# **HENVENDELSER MODTAGET I HØRINGSPERIODEN**

## **FORSLAG TIL LOKALPLAN SLUSEHOLMEN STATIONSOMRÅDE**

### **Høringssvar**

## Supplerende høring om afgrænsning af vejareal til metroplads i lokalplansforslag for Sluseholmen Stationsområde

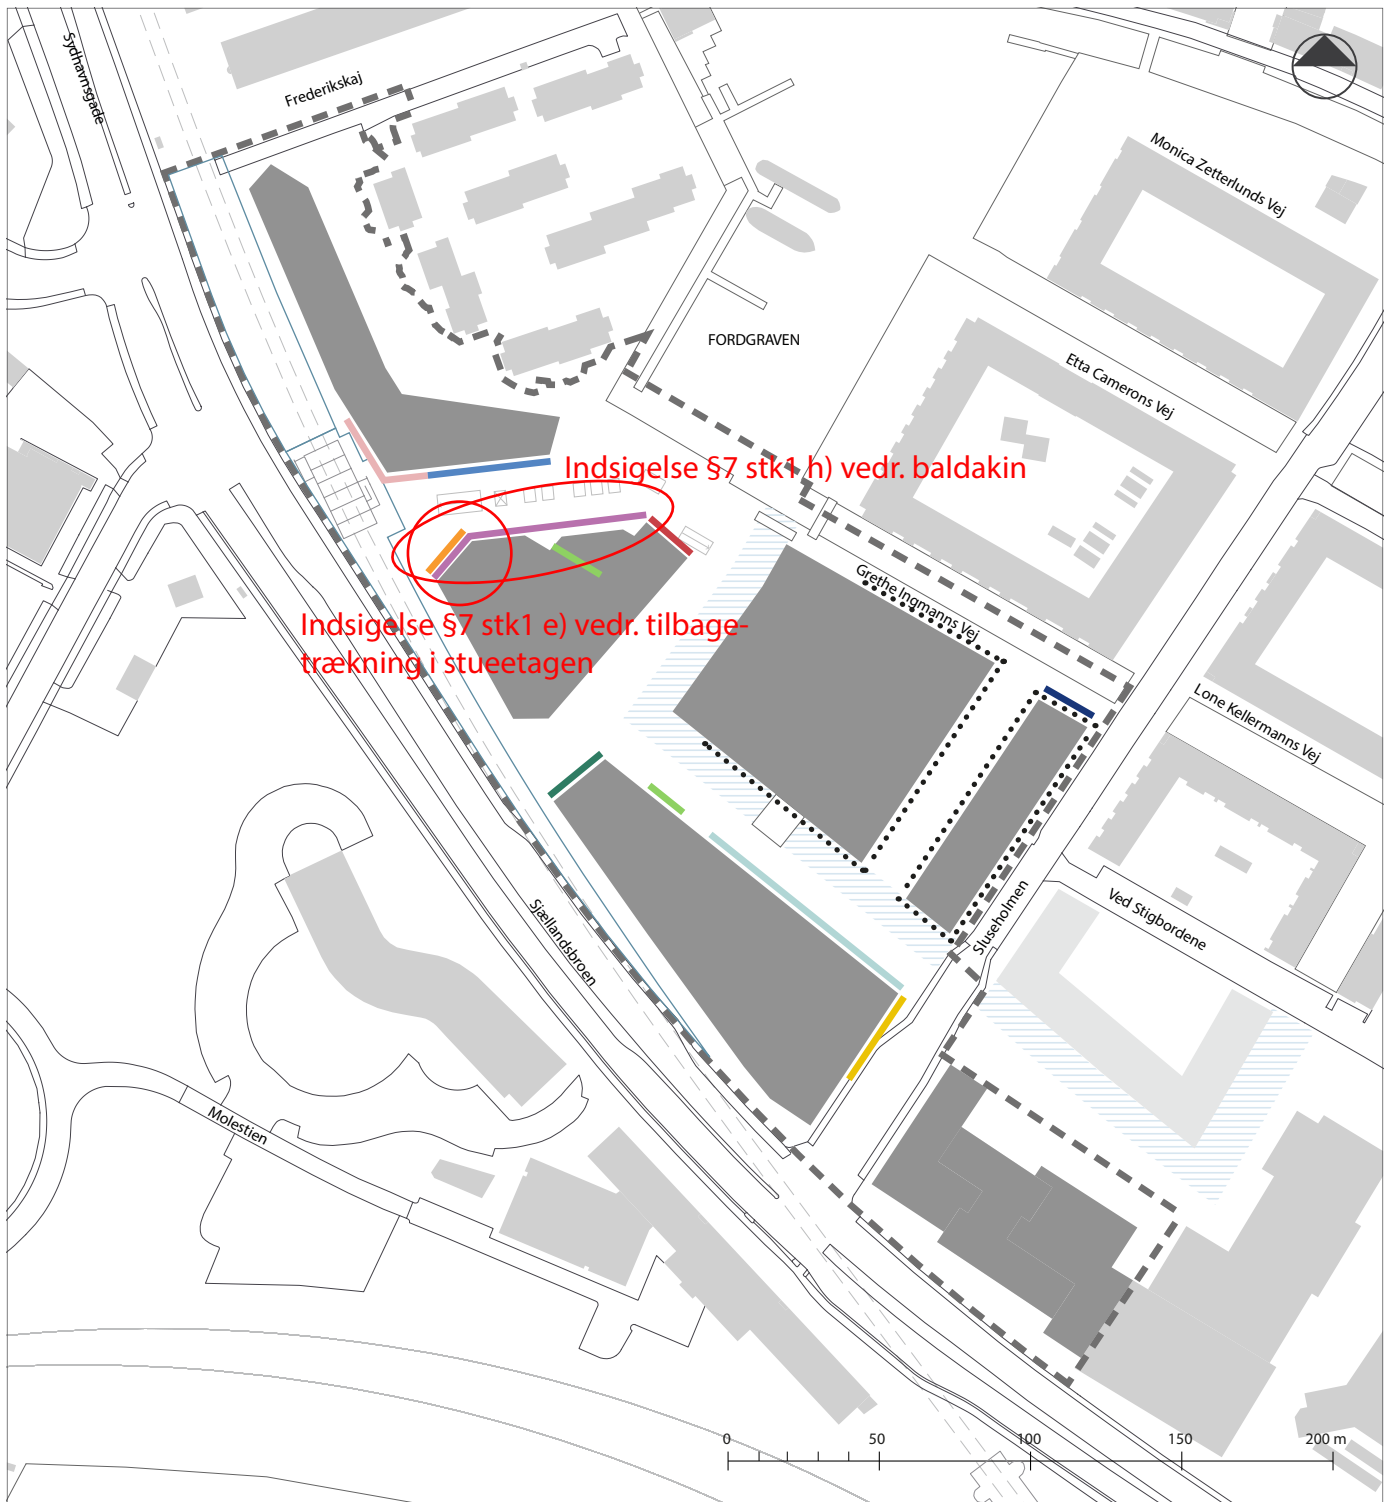
Ved den viste udstrækning i lokalplansudkastet er mulighed for baldakin ret begrænset og stopper lidt mærkeligt ift. indgange og bevægelse omkring bygningen. Med den større designfrihed, får vi mulighed for en længere sammenhængende baldakin.

Vi vil med baldakinen gerne gøre bygningen mest muligt inviterende overfor brugerne af metropladsen, overdække ankomsten, naturligt guide til hovedindgangene samt skabe en flot facade.

Baldakinen vil, som vist på bilag "[§7 – stk 1 e og h\\_Baldakinplan](#)", være med store åbninger, så de krævede antal træer og grønne kantzoner i lokalplansudkastet fastholdes.

Baldakinen vil fortsat være med en frihøjde på mindst 4,5 meter over terræn og max. 1,8 meter over byggefelt, så at trafikken på metropladsen ikke generes. Se bilag "[§7 – stk 1 e og h\\_Baldakin og trafik](#)".

# Tegning 6a · Bebyggelsens ydre fremtræden

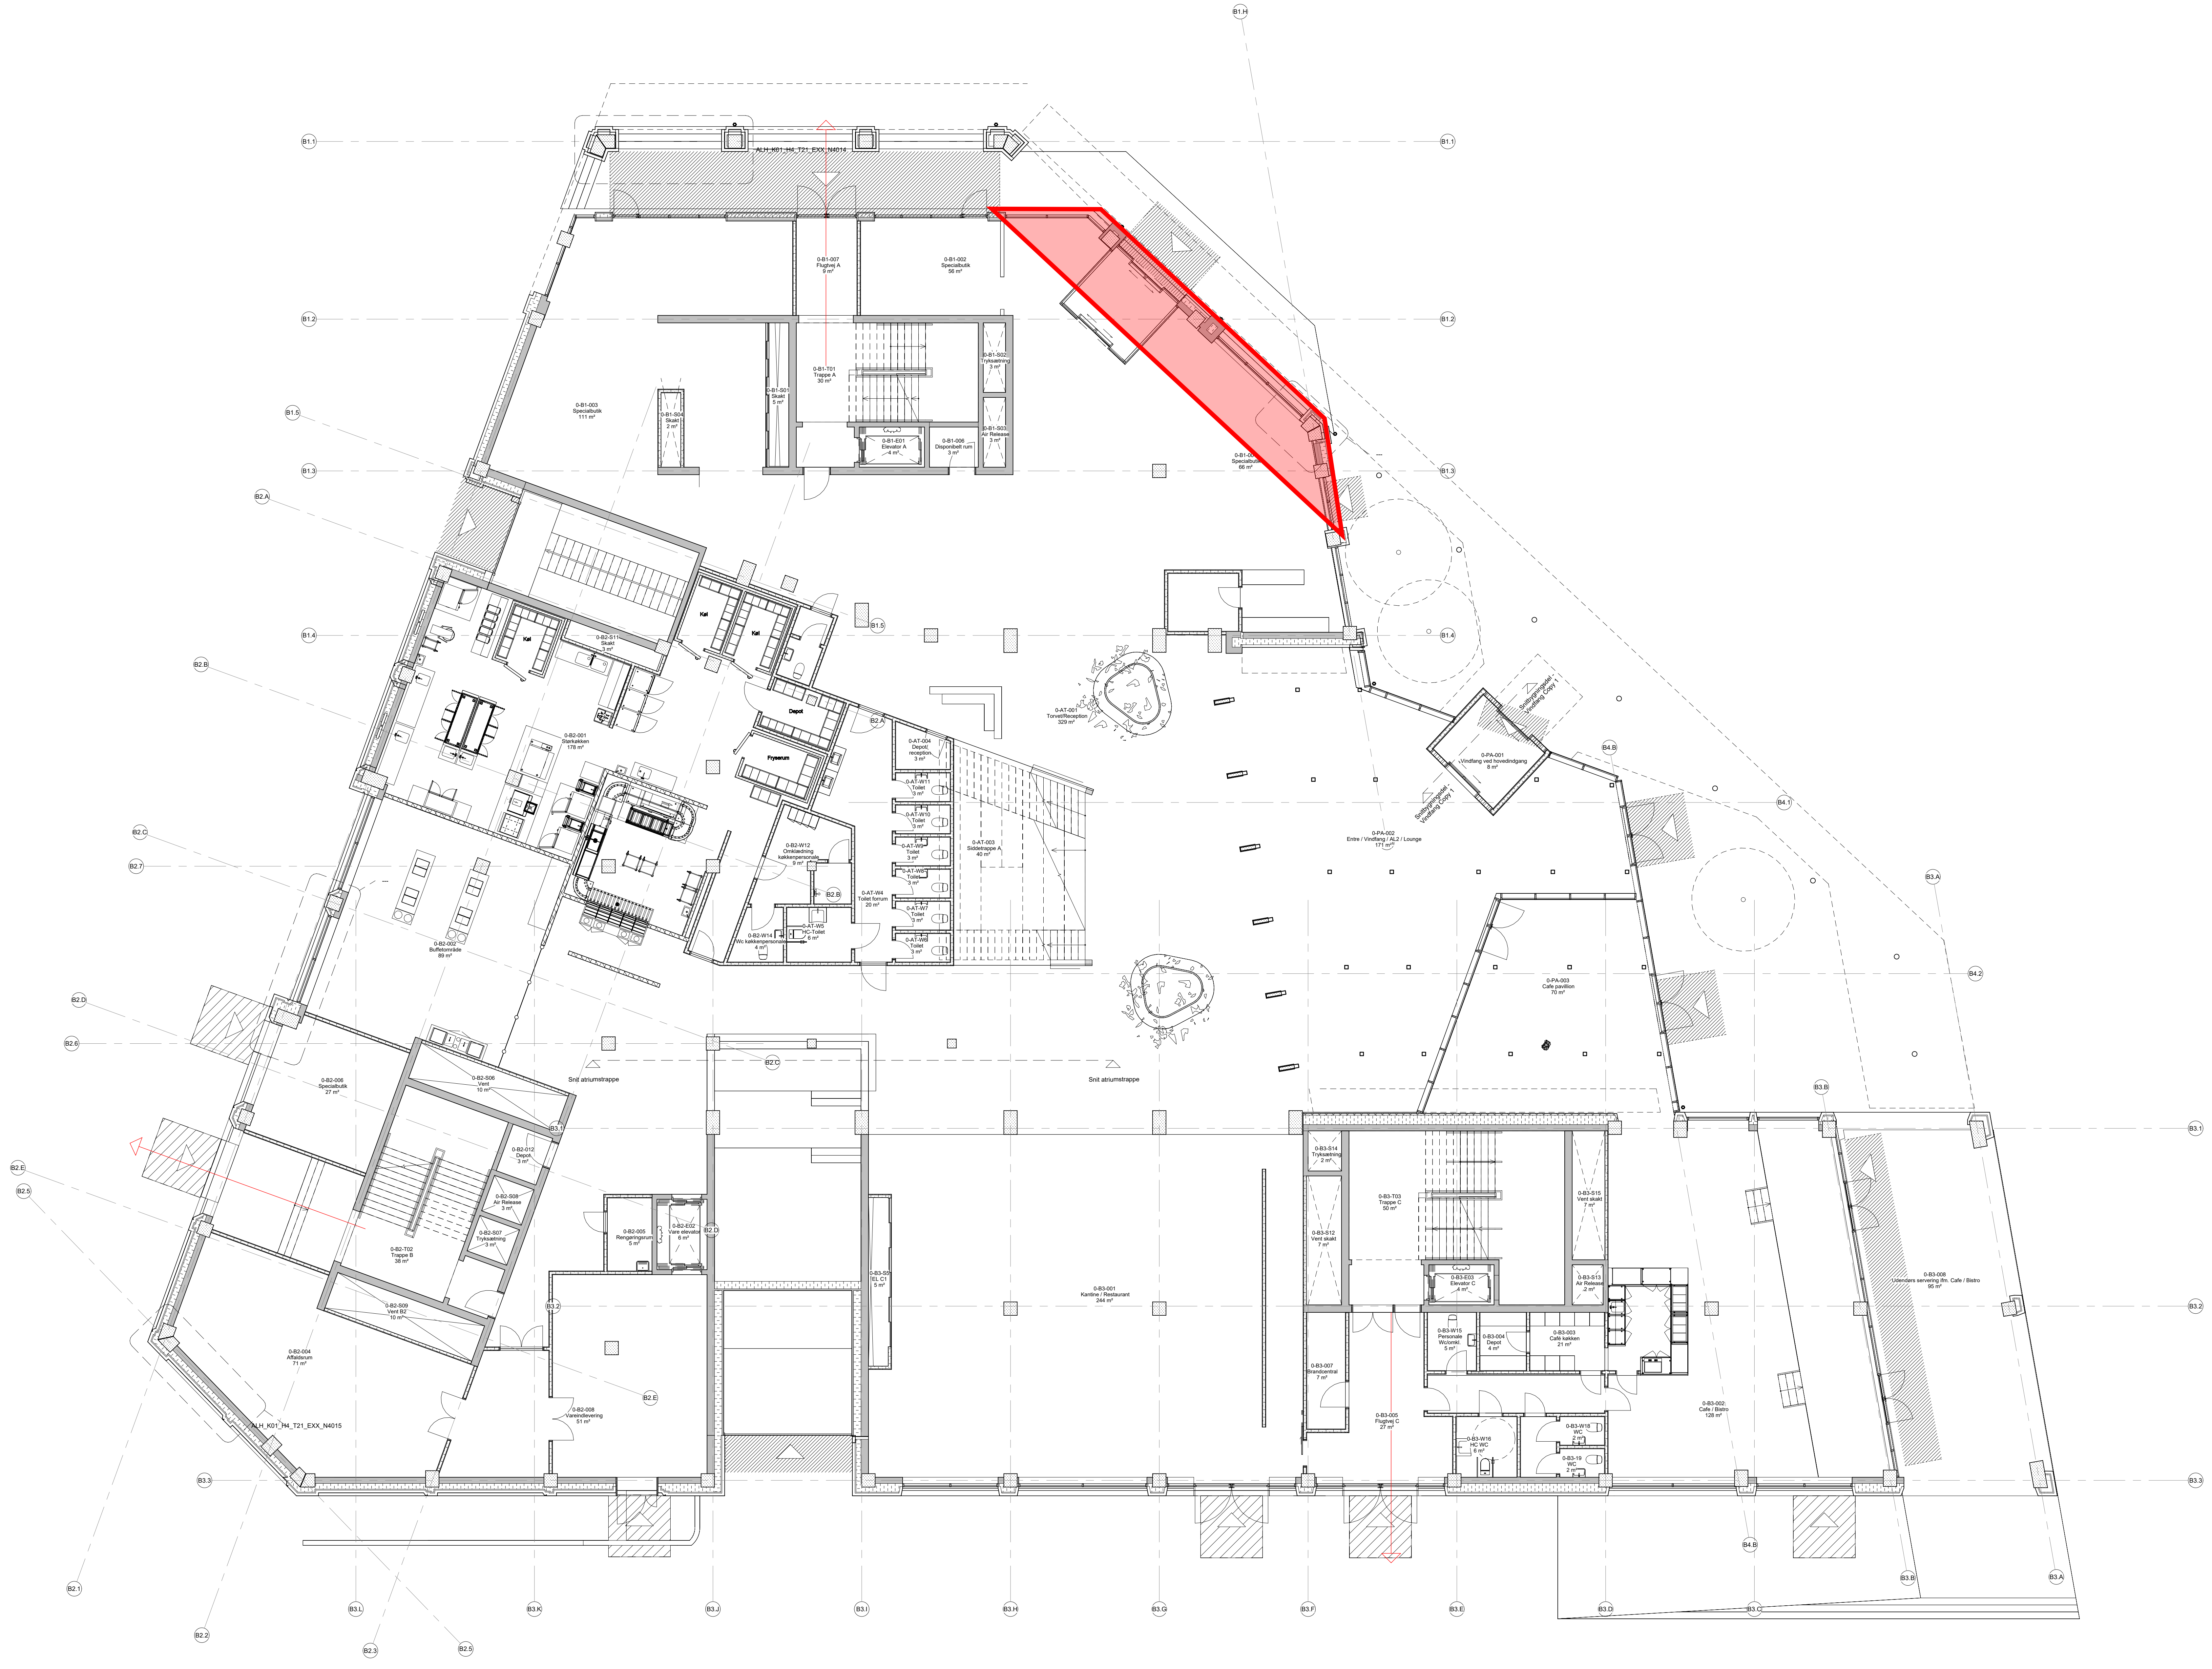
- [§7-stk 1 e og h\\_Rev tegning 6a for forslag til nye linjer](#). Tegning viser forslag til revideret tegning 6a med de foreslåede facadelinjer.
- [§7-stk 1 e og h\\_Plantegning over hvor meget butiksareal der forsvinder](#). Plantegning viser hvor meget butiksareal der forsvinder, hvis facade d som vist i lokalplanen i høring fastholdes
- ["§7 – stk 1 e og h\\_Baldakinplan](#). Plantegning viser udstrækning af baldakin og hvordan store udskæringer giver plads til træer og grønne kantzoner
- [§7 – stk 1 e og h\\_Baldakin og trafik](#). Tegning viser uændret trafikforhold på metropladsen.
- [§7 – stk 1 e og h visualiseringer af baldakin før og ønsket](#).

§7 – stk. 8 - SLØ\_K02\_LX\_H1\_ET02\_N01\_Plan Gårdhaven

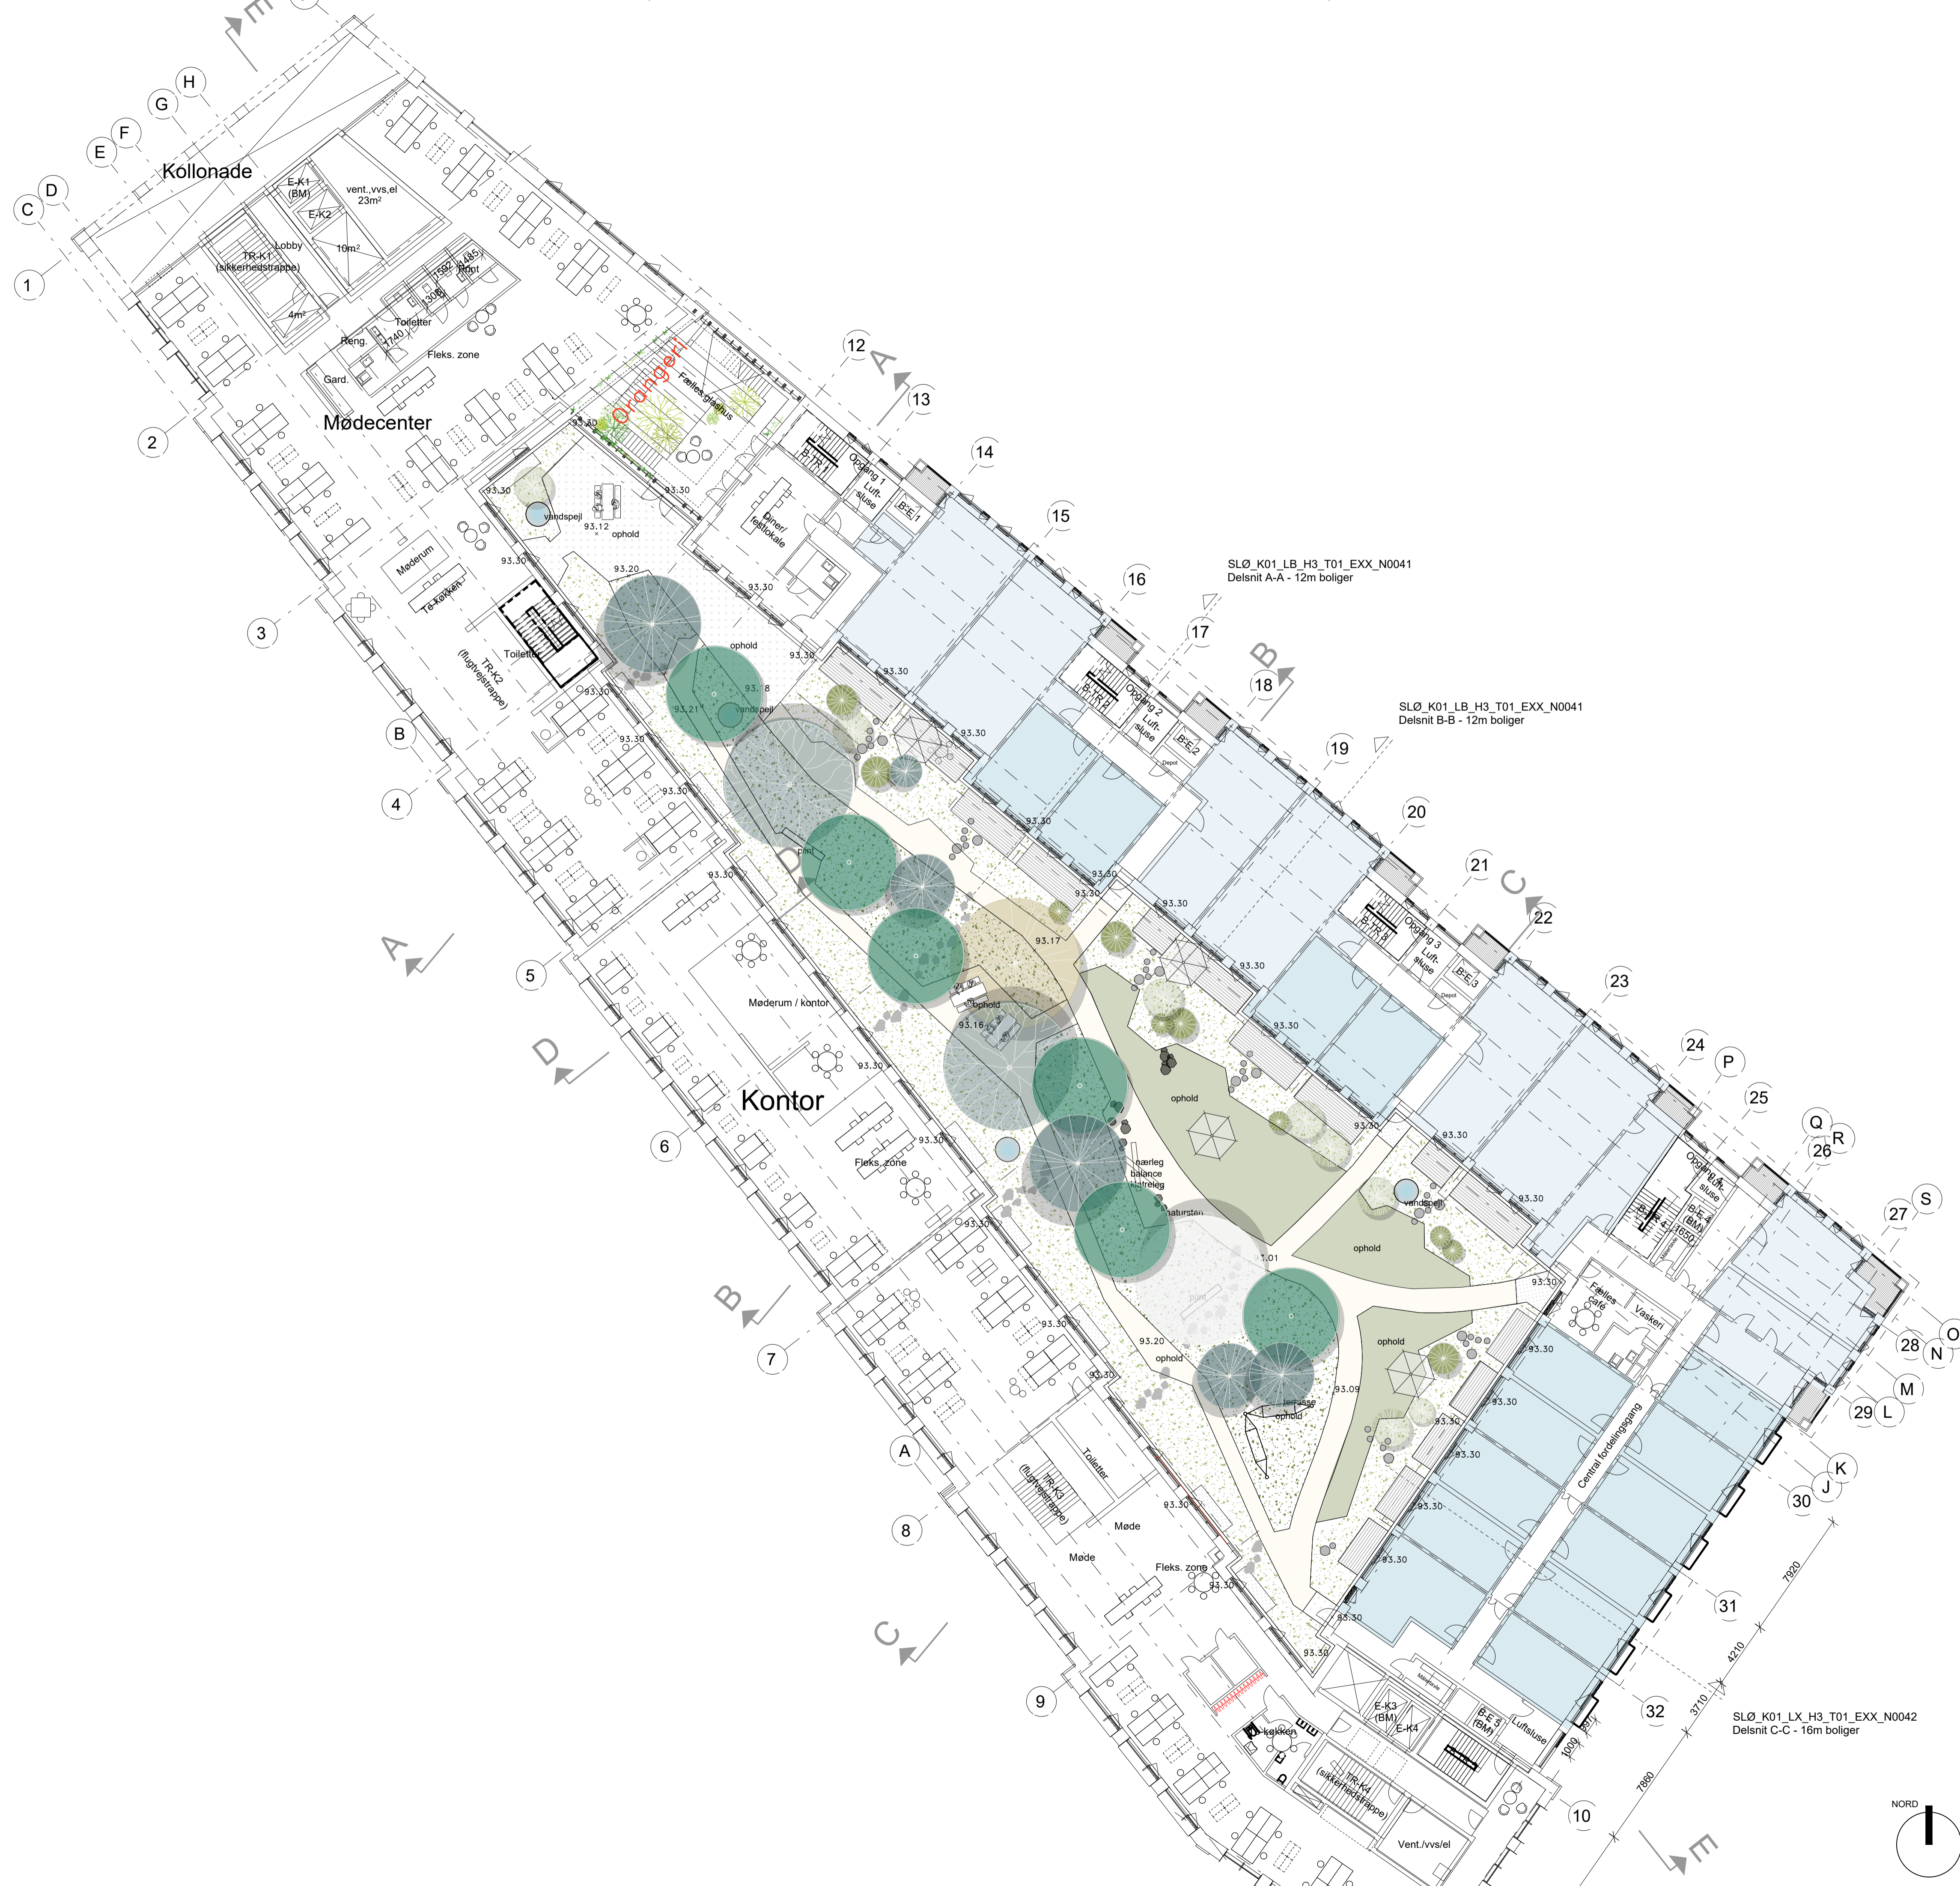
Der er i lokalplansforslaget krav til at man i Sluseholmen byggefelt Ø planter gårdrummet meget tæt og højt. Det vurderes som en god og positiv indstilling at have et meget grønt og frodigt gårdrum. Men vi ønsker samtidig at man i gårdhaven har plads til gode udendørs opholdsarealer i tilknytning til både boliger og erhverv, hvor så meget dagslys som muligt kommer ned i gårdrummet og samtidig giver de bedst mulige dagslysforhold i boligerne. Plantes der så tæt og højt, som lokalplansforslaget angiver, vurderer vi at gårdrum og boliger får meget lidt dagslys og at der ikke vil være tilstrækkelig plads til plæner og terrasser til ophold.

Det er derfor vores anbefaling at man lader beplantningen følge bebyggelsehøjden mod vest, da denne er defineret netop for at sikre optimalt dagslys i boligerne. Af samme årsag ser vi det som hensigtsmæssigt at beplantningen 'trykkes' i højden hvor bygningen er lavest så beplantningen her når en maksimalhøjde på 10m.

Desuden ser vi det som en fordel at beplantningen er i varierende højder, fra buske og mellemstore træer til store træer, da det vil skabe mangfoldighed i beplantningen i øjenhøjde og give en bedre skalaformidling mellem bebyggelse, gårdrum og kroppens skala.

Beplantning i zone i

Der skal plantes 35 stk. nye træer og buske, som ikke må fældes. Mindst 15 af træerne skal kunne opnå en højde på mellem 10- 15 m.
